Компания	ООО «Сименс»
Департамент	IC SG EA
Фамилия	Перевертов В.Ю.
Телефон	(495) 737-15-69
Факс	(495) 737-23-85
Мобильный тел.	+7 (916) 9345223
E-mail	Valery.Perevertov@siemens.com
Вх. №	
Исх. №	226 SG EA
Дата	07.07.2014

«Об организации работы функции УРОВ терминалов  
компании Siemens»

#### Организация работы функции УРОВ терминалов компании SIEMENS.

Рис. 1

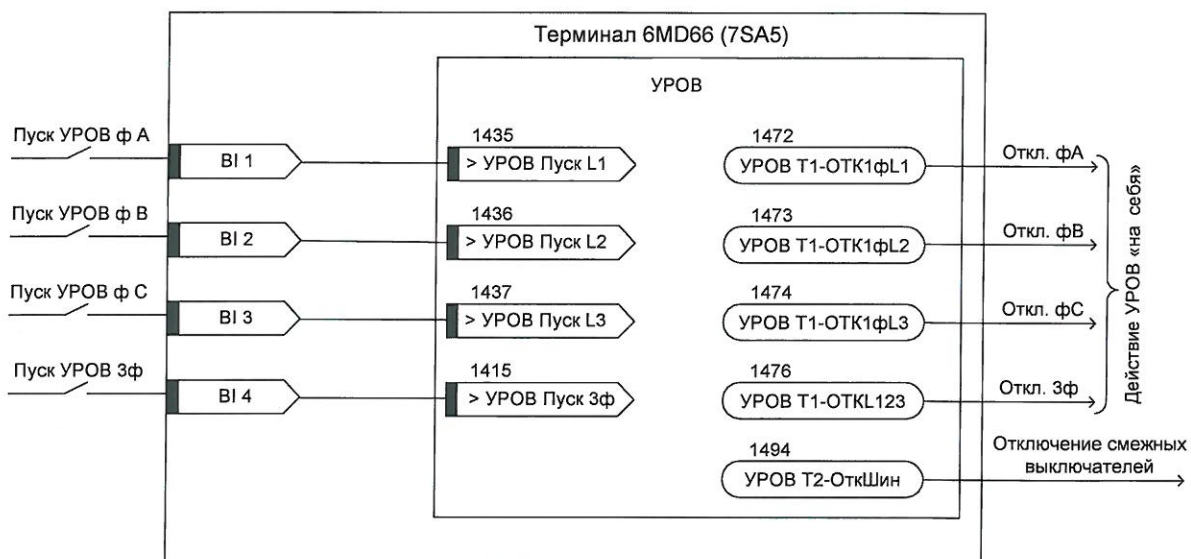
На Рис. 1 показана схема подключения входных/выходных сигналов функции УРОВ терминала 6MD66 в соответствии с заводской логикой.

Сигналы пуска УРОВ от терминалов защит производства SIEMENS в этом случае обязательно должны иметь подхват, т.к. заводская логика УРОВ имеет только контроль по току для разрешения/снятия внутреннего сигнала пуска функции УРОВ. Если на пуск УРОВ, выполненный в терминале 6MD66, действуют защиты и устройства противоаварийной автоматики и других фирм-производителей, у которых не выполняется подхват по току команд пуска УРОВ, использование этой функциональной схемы может привести в некоторых случаях, к отказу действия УРОВ отказавшего выключателя.

Рис. 2

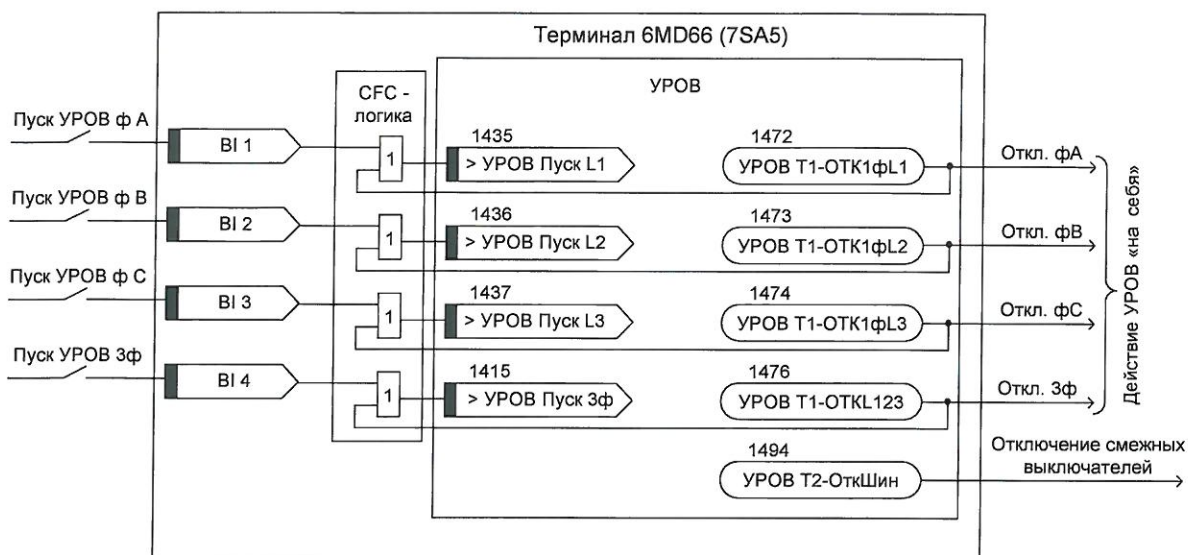
На Рис. 2 показана схема, которую предлагается реализовать для обеспечения подхвата по току сигналов пуска УРОВ от терминалов защит внутри самой функции УРОВ.

Подхват по току выполнен с использованием четырёх элементов ИЛИ быстрой CFC-логики. При таком выполнении УРОВ полностью повторяет российскую идеологию индивидуального УРОВ при установке необходимых режимов работы некоторых функций в соответствии с таблицей 3.

Во всех вновь реализуемых проектах предлагается всегда выполнять УРОВ в соответствии с рекомендациями таблицы 3 вне зависимости от наличия на защищаемом присоединении шунтирующих реакторов и завода их цепей в терминалы защит, а также наличия/отсутствия совместной работы с устройствами РЗА и ПА других производителей.
